改善箇所説明図

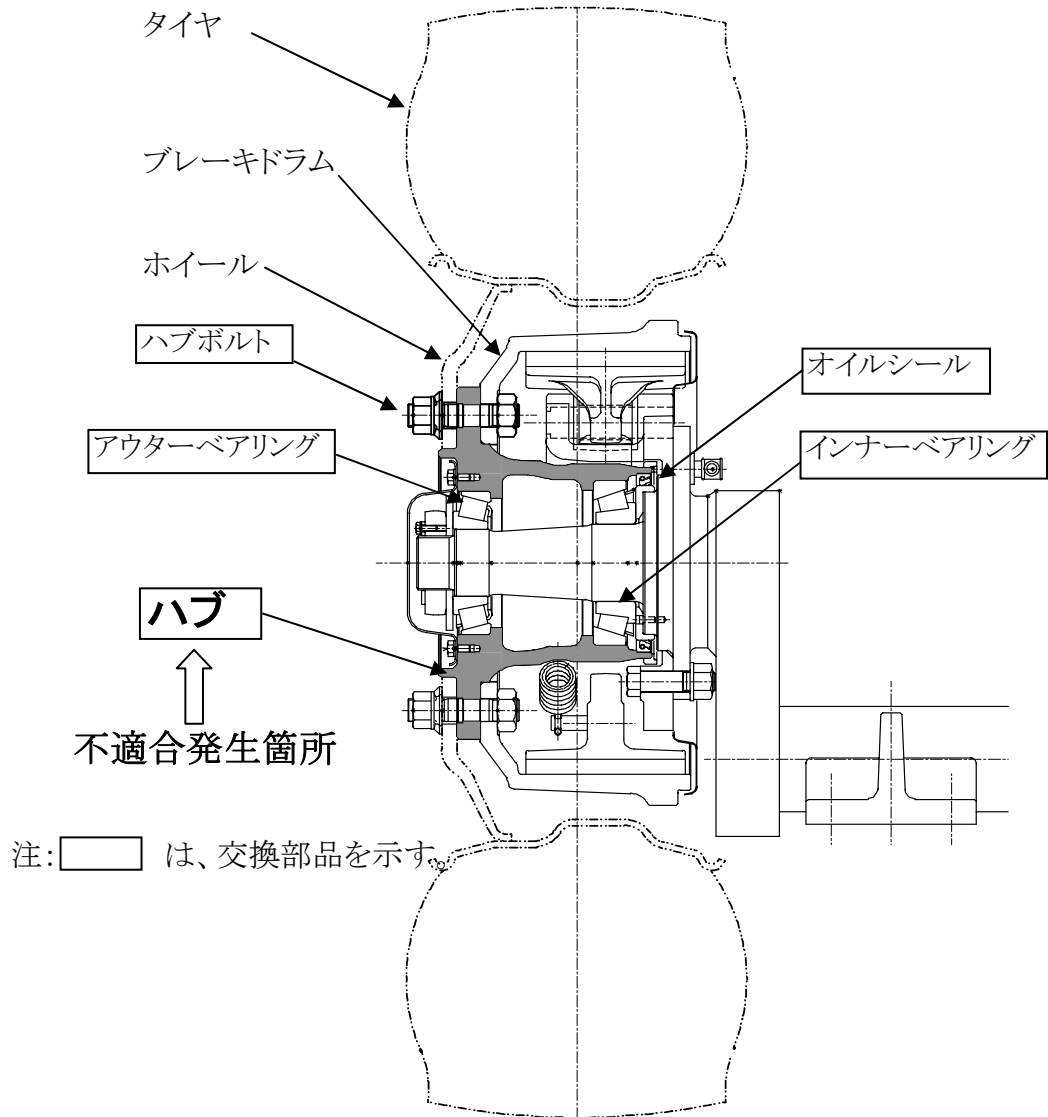
トレーラのハブにおいて、製造管理が不適切なため、製造工程において鑄造欠陥が発生し強度が不足している可能性がある。そのため、そのまま使用を続けると、走行時の振動等によりハブに亀裂が生じ、最悪の場合、ハブが破断するおそれがある。

全車両、ハブを良品と交換し、併せてハブボルト、オイルシール、アウターベアリング、インナーベアリングを新品と交換する。
